SERVICE INFO

偏向プーリー 532 0289 10 の視覚的 および材料の変更

品目番号： 532 0289 10

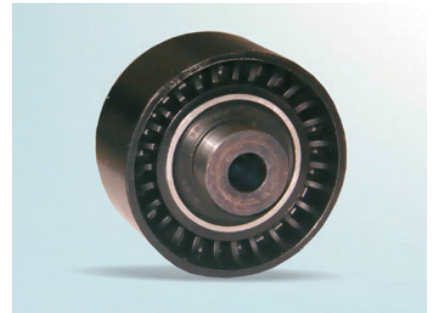
製品を向上する継続的な取り組みの一環として、偏向プーリー 532 0289 10 の材料が金属からプラスチックに変更されました。また、新しい仕様のプーリーの幅は 30mm で、金属仕様よりも小さくなっています。

この技術的な変更により、重量が低減され、走行特性が向上されました。

移行期間中は、両方のタイプが混在することがあります。どちらのバージョンも技術仕様を満たしており、制限なしで使用できます。
